Acuerdo 1130 Por el cual se aprueba la incorporación del cambio en los límites de generación y absorción de potencia reactiva de la unidad 5 de la central de generación Guavio y la respectiva curva de carga

N° 1130

17 Enero 2019

Figura 1. Curva de Carpa Unidad 5 de la central Guavio.

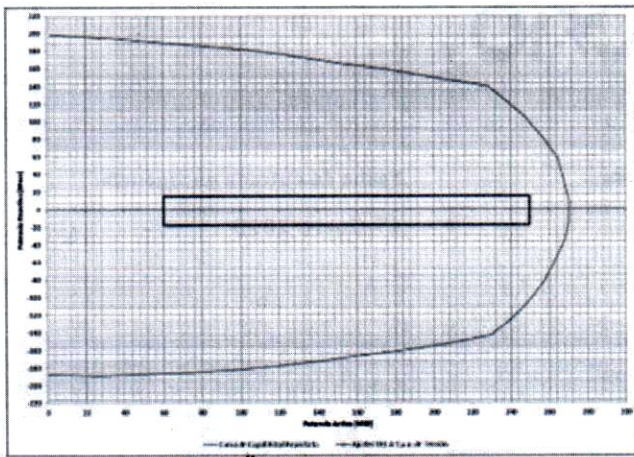
Aprobar la declaración de una nueva curva operativa de carga de la unidad 5 de la planta de generación Guavio, en la que se define la capacidad para entrega y absorción de potencia reactiva de la unidad en función de la potencia activa generada.

Sobreexcitación			Subexcitación		
P [MW]	Q [Mvar] Antes	Q [Mvar] Después	P [MW]	Q [Mvar] Antes	Q [Mvar] Después
60	+184.98	+15	60	-139.00	-15
150	+168.53	+15	150	-106.00	-15
240	+122.46	+15	240	-78.00	-15
250	-	+15	250	-	-15
